## TPMSエアバルブ取付け方法誤りに関するお詫びと自主回収のお知らせ

AGA LM01

IS、GS、LS、NX、RX、RC用の  
当社AGA LM01アルミホイールとスタッドレスタイヤセット  
(純正TPMS装着)

## 取付図

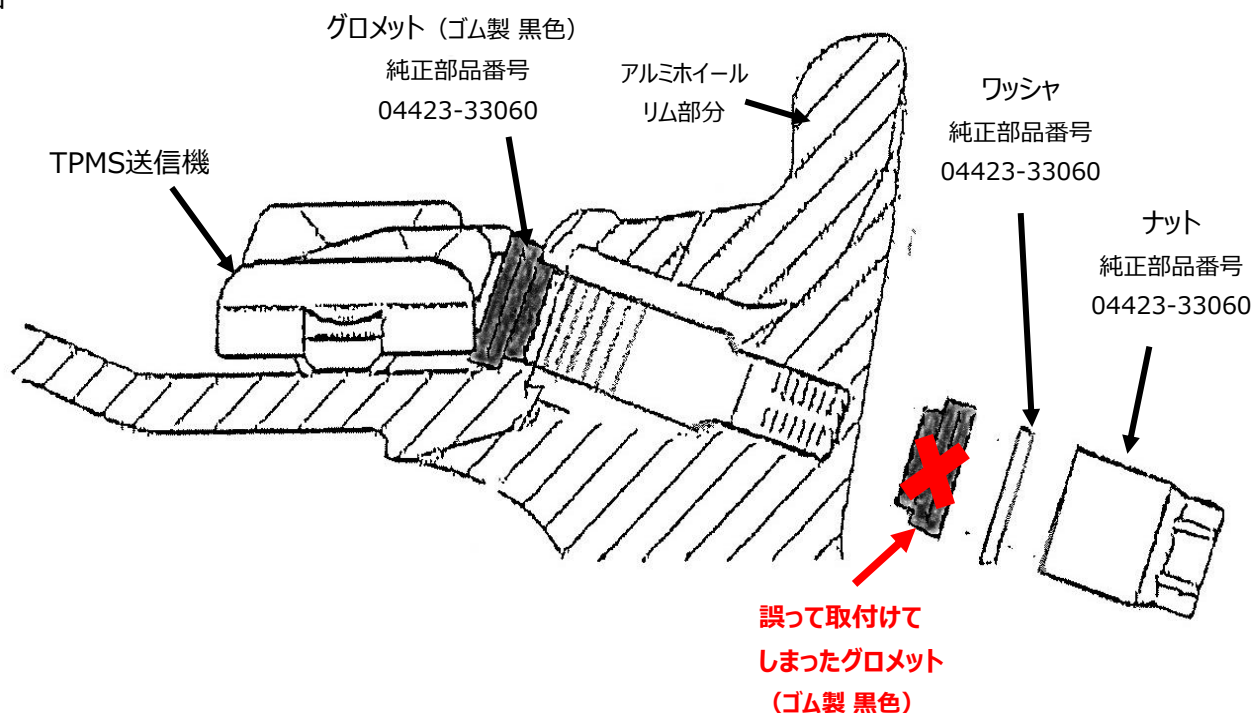
本来TPMSエアバルブを取り付ける際に、送信機側のみ1個でよかったグロメットをホイールリム側と合わせて2個取り付けてしまった。(下取付図参照)

これにより、ナットの締付トルクが規定通りかからず空気圧低下の可能性あります。

お買い上げのレクサス販売ディーラー様にて正しい取付けを行います。
